Projekt „Motolské onkologické centrum“ je financován Evropskou unií z nástroje pro oživení a odolnost prostřednictvím Národního plánu obnovy ČR

Dodatek č. 5 ke Smlouvě o dílo č. 2203200168

(A) v průběhu realizace Díla dle Smlouvy o dílo č. 2203200168, jejímž předmětem je zhotovení stavby s názvem „Motolské onkologické centrum“ uzavřené mezi Objednatelem a Zhotovitelem dne 17. 8. 2023, ve znění Dodatku č. 1 ze dne 27. 5. 2025, Dodatku č. 2 ze dne 11. 8. 2024, Dodatku č. 3 ze dne 22. 10. 2025 a Dodatku č. 4 ze dne 23. 03. 2026 (dále jen „**Smlouva**“) bylo nutné některé dílčí části realizovat mírně odlišným způsobem od původního záměru Objednatele, přičemž méněpráce a vícepráce, které jsou předmětem tohoto dodatku č. 5, a jejich podrobný popis, odůvodnění a ocenění jsou uvedeny v přehledu změn v Příloze č. 1 tohoto dodatku;

OBJEKT B23 – STÁVAJÍCÍ OBVODOVÉ ZDIVO

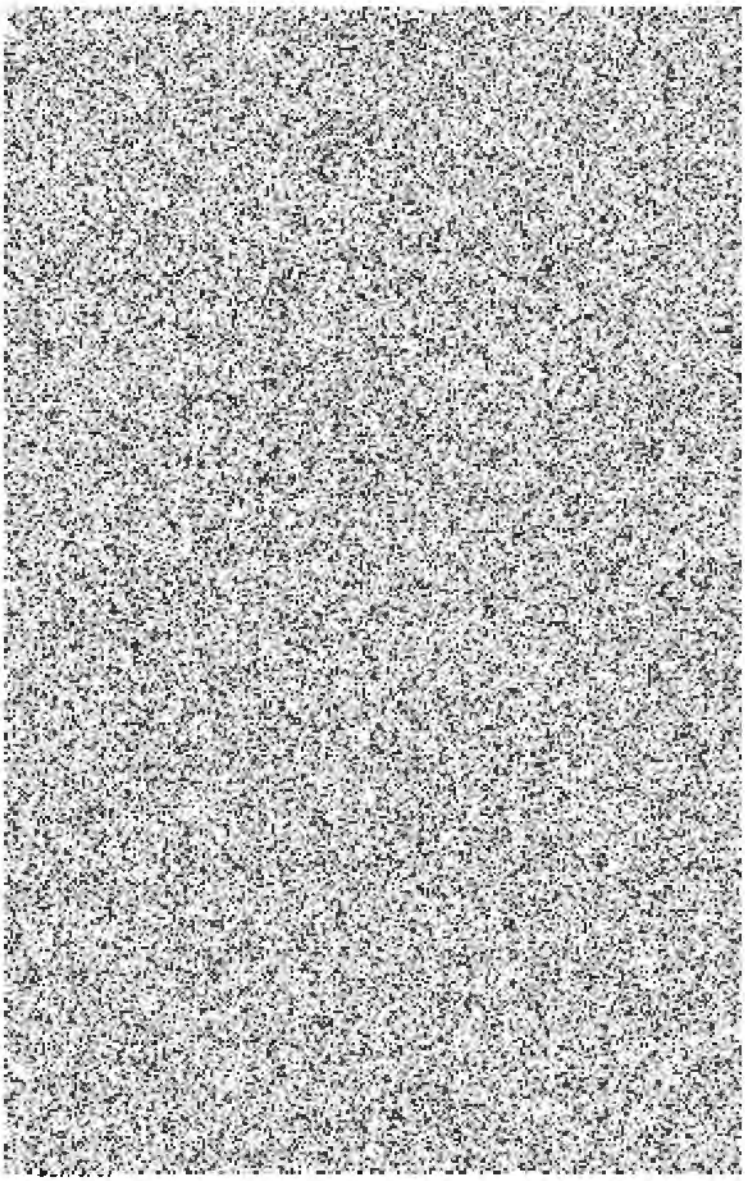
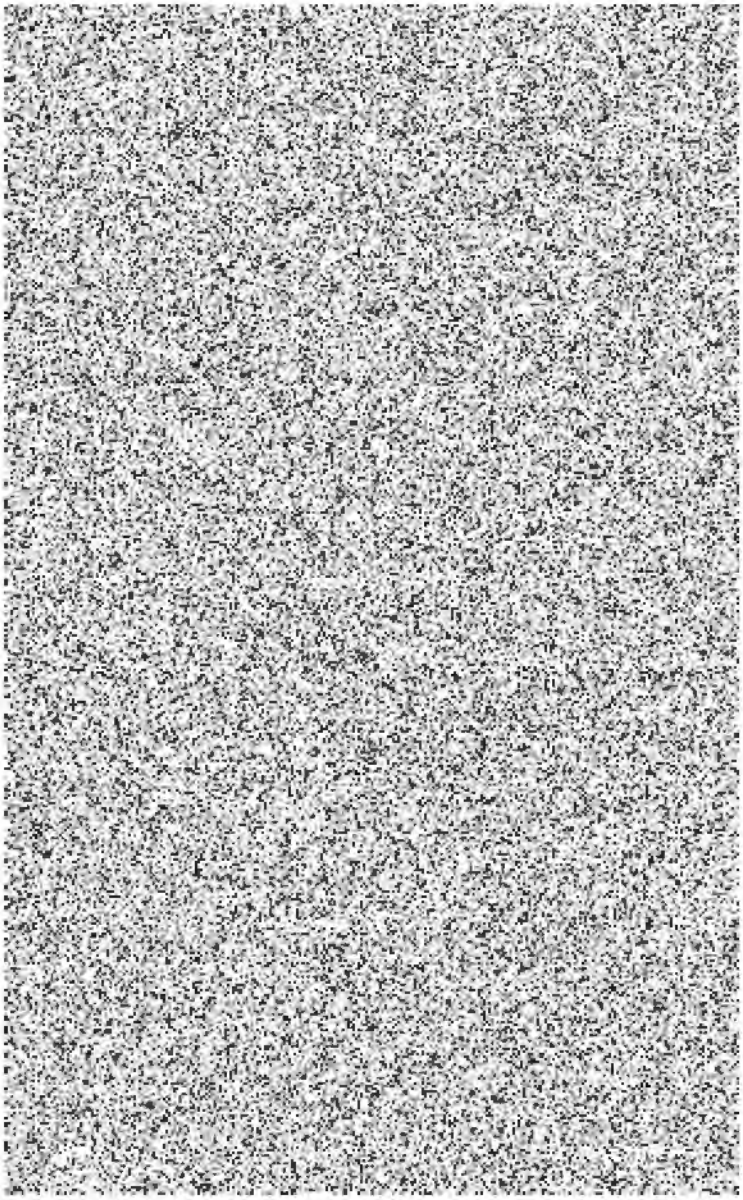
Stávající obvodové zdivo lokálně vykazuje úlomky zdiva, kdy lze konstatovat, že tloušťka obvodového zdiva je tímto defektem - úlomkem omezena.

- **PORUCHY ZDIVA - TRHLINY**

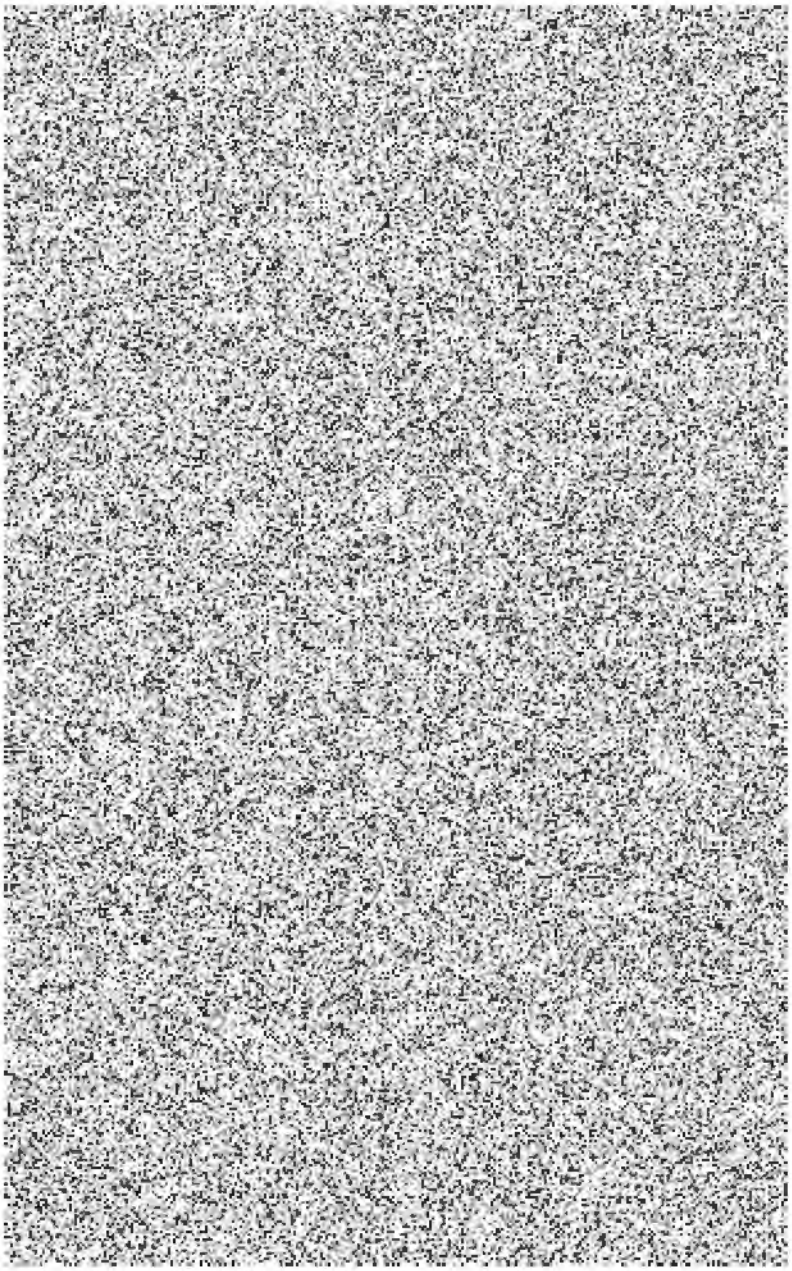
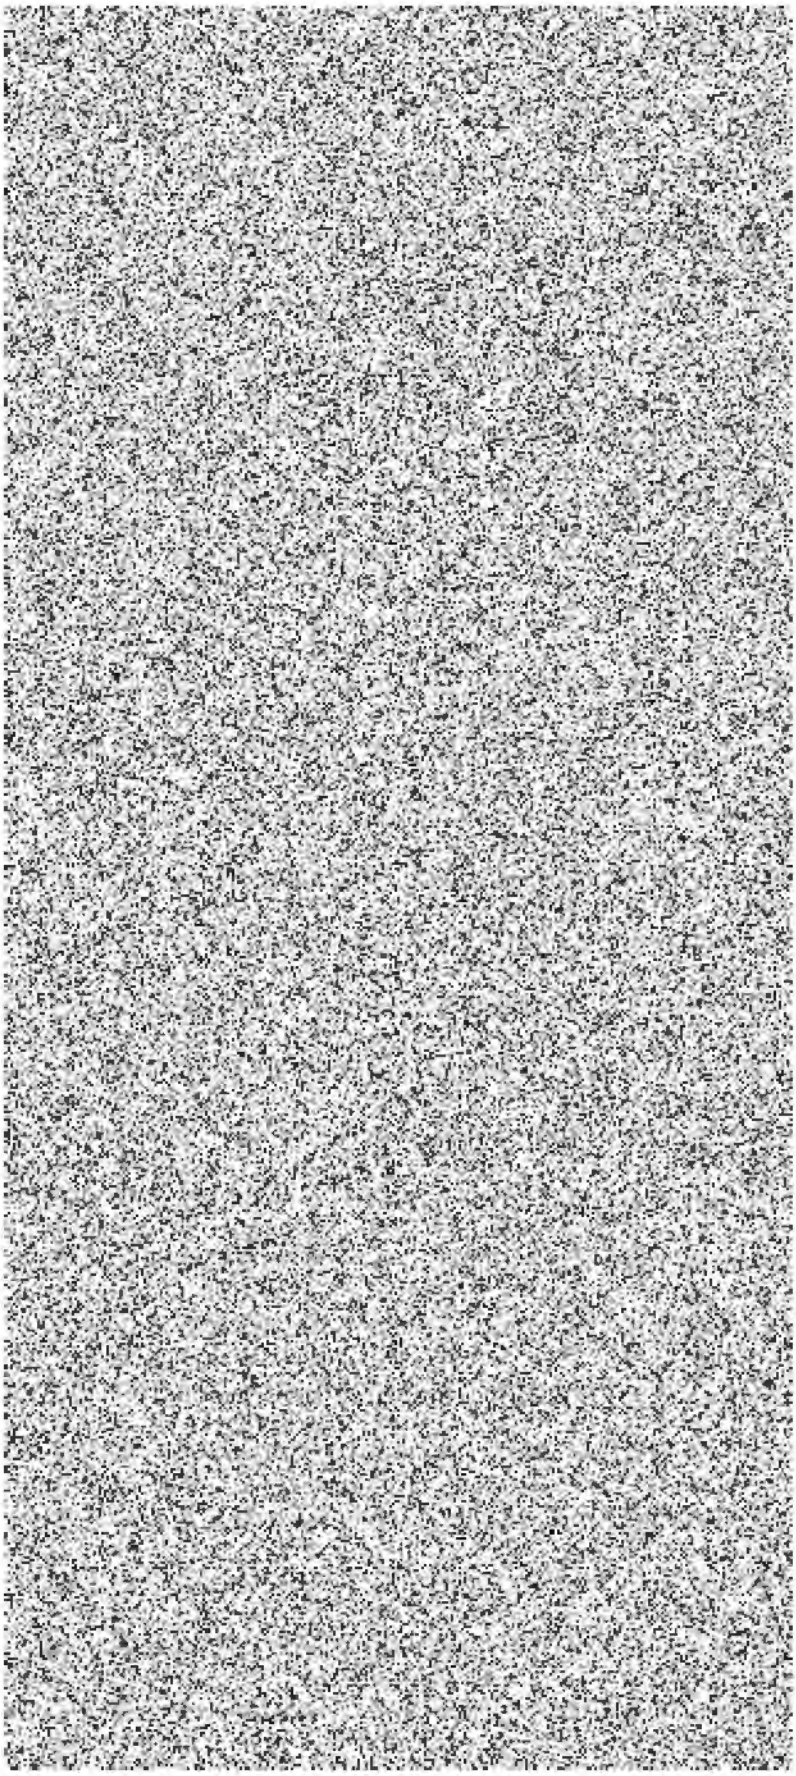
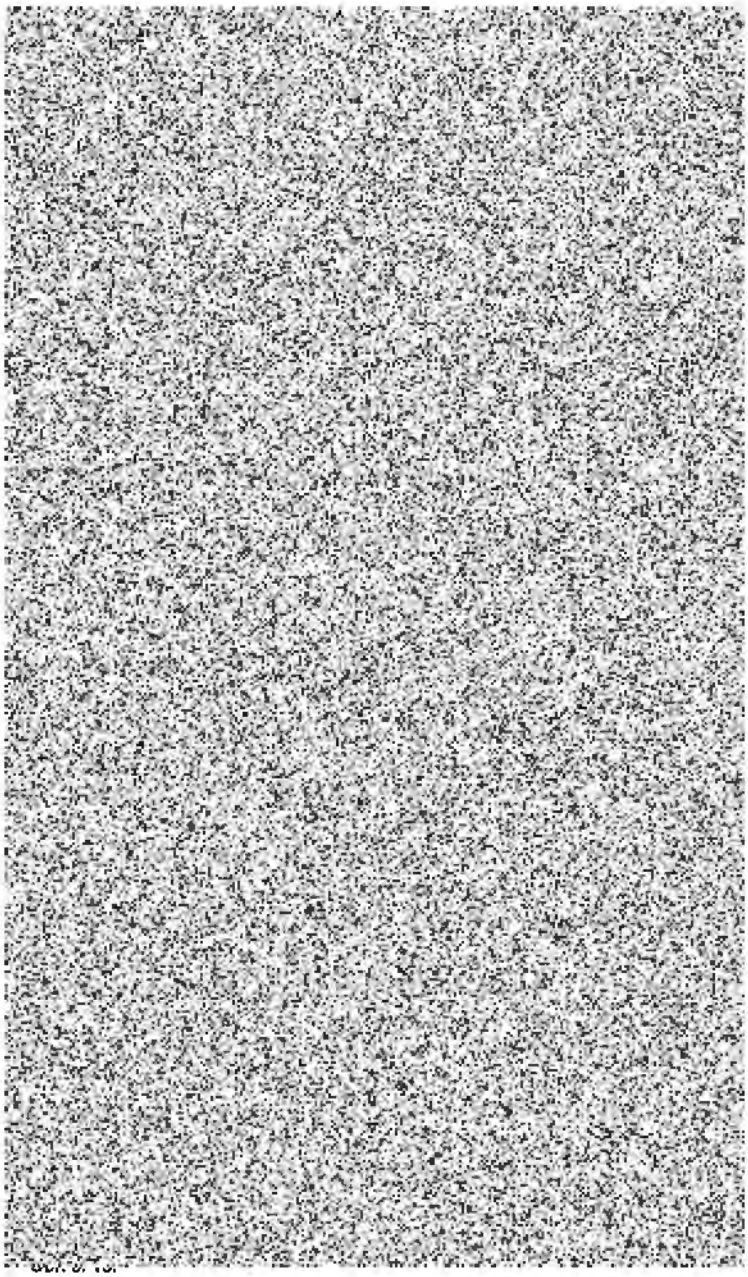
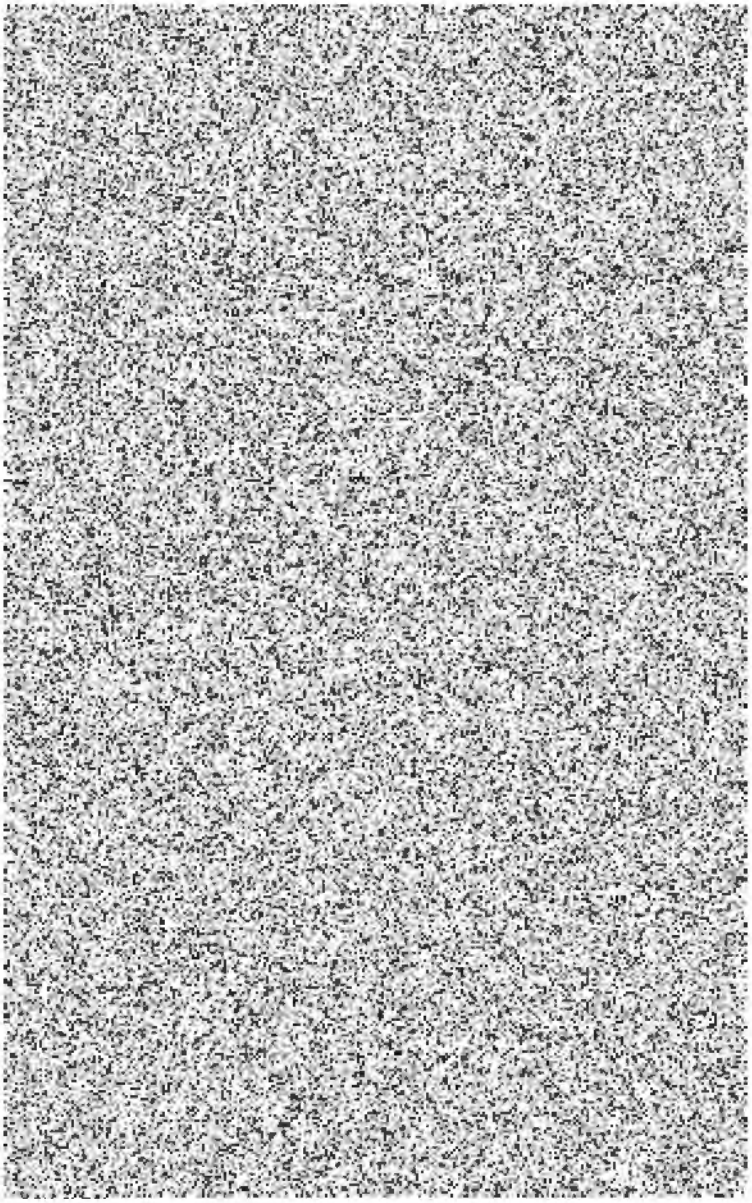
Stávající výplňové obvodové zdivo vykazuje poruchy – trhliny. Poruchy – trhliny prostupují plným průřezem obvodového zdiva směrem do interiéru, kde jsou tyto trhliny zcela zřejmé (viditelné). Takové to poruchy stávajícího obvodového zdiva lze posuzovat jako nežádoucí - nevyhovující.

- **OKENNÍ RÁMY**

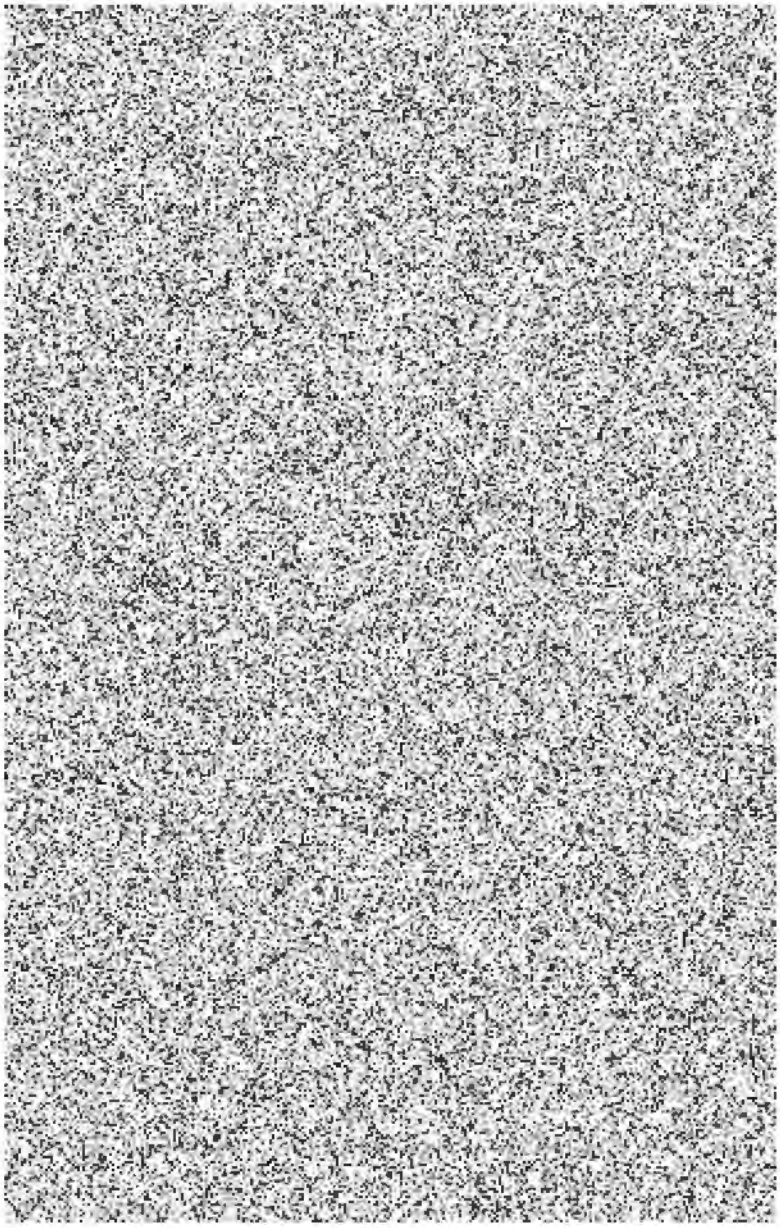
Podklad (obvodové zdivo) pro kotvení okenních rámů není celistvý, absentuje zdivo, kdy takový to stávající stav je zcela nevyhovující pro kotvení nového uspořádání okenních výplní. Stávající obvodové zdivo (zejména podklad pro kotvení okenní výplně) lze posuzovat jako nežádoucí - nevyhovující.

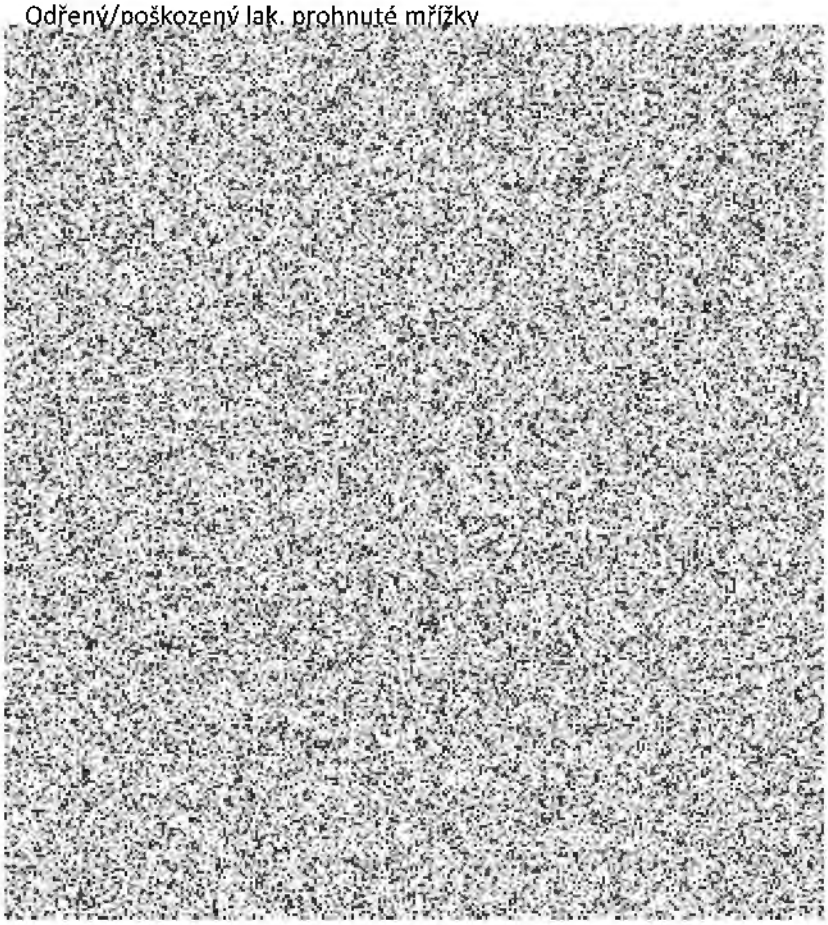
- Absence uzavíracích armatur (šroubení) u OT
  Veškerá desková OT s bočním připojením (typ RADIK) jsou bez uzavírací armatury (přímého šroubení) na vratném potrubí, při výměně OT je nutné vypustit kompletně celé stoupací potrubí vč. OT na každém podlaží

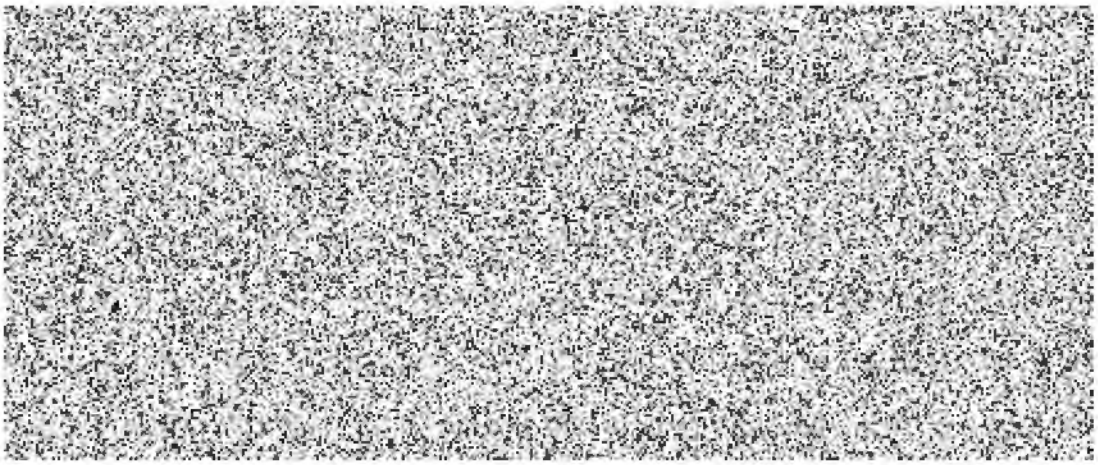
- Lokální poškození
  Odřený/poškozený lak, prohnuté mřížky

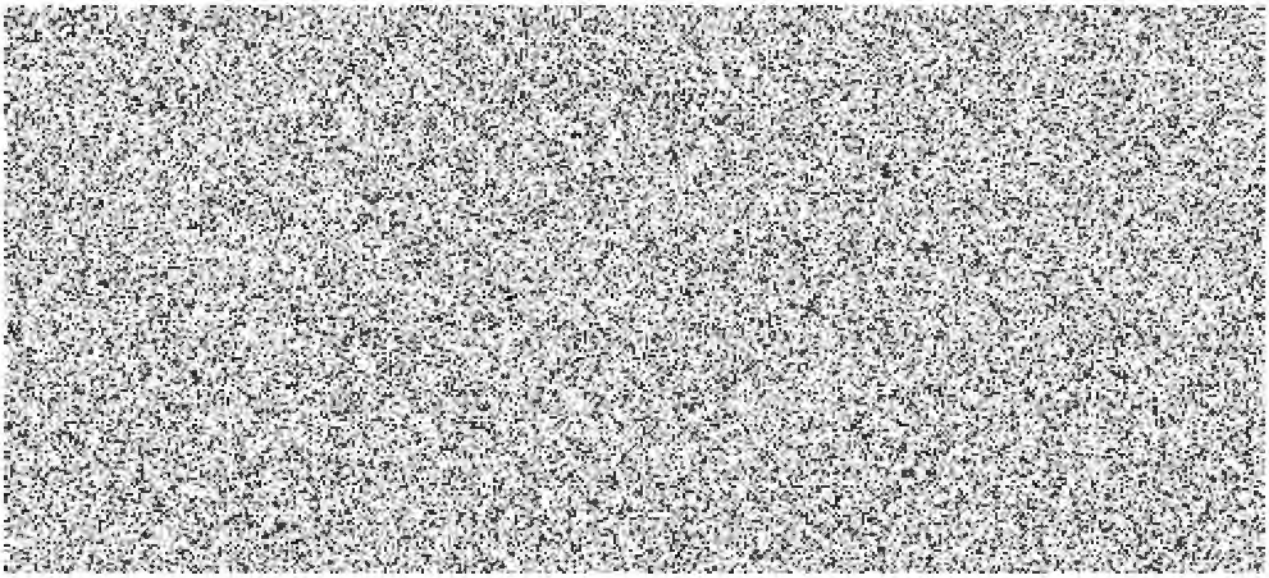
- Nečistoty
  Desková OT vykazují známky letitého provozu bez řádného a pravidelného čištění – značné zanesení prachem není vhodné do nového provozu nemocničního zařízení.

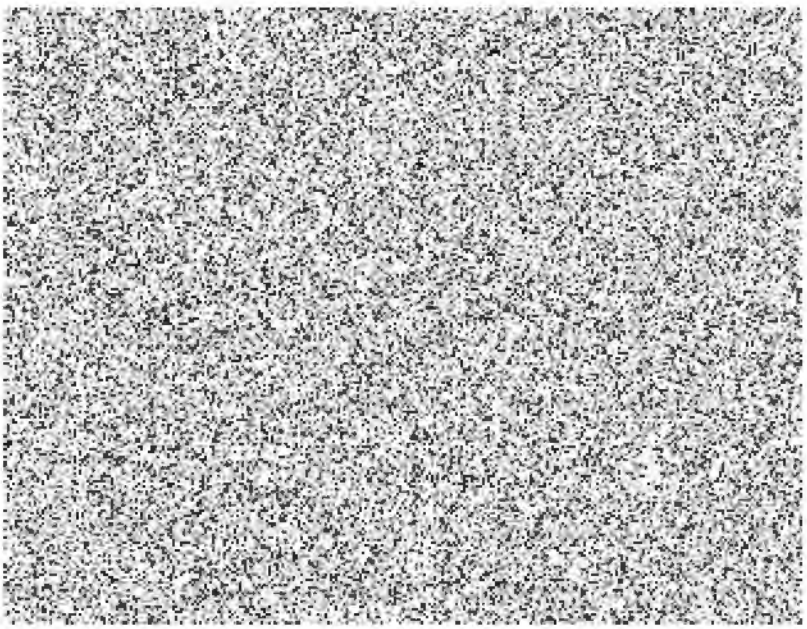
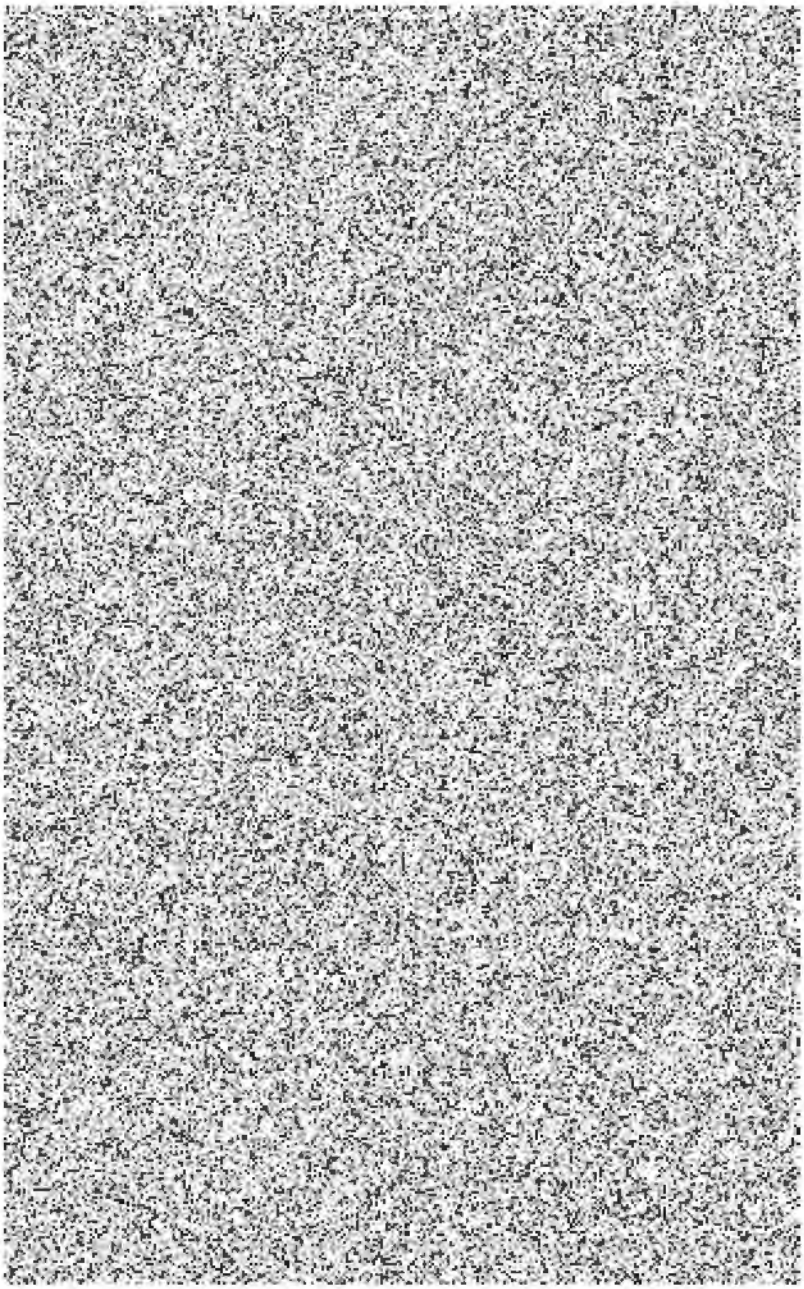
- Koroze povrchová, vnitřní
  Některá desková OT vychází známky koroze vnitřní části, životnost OT snížena, nelze odhadnout délku možného budoucího využití, na tyto části není možné uplatnit záruku.
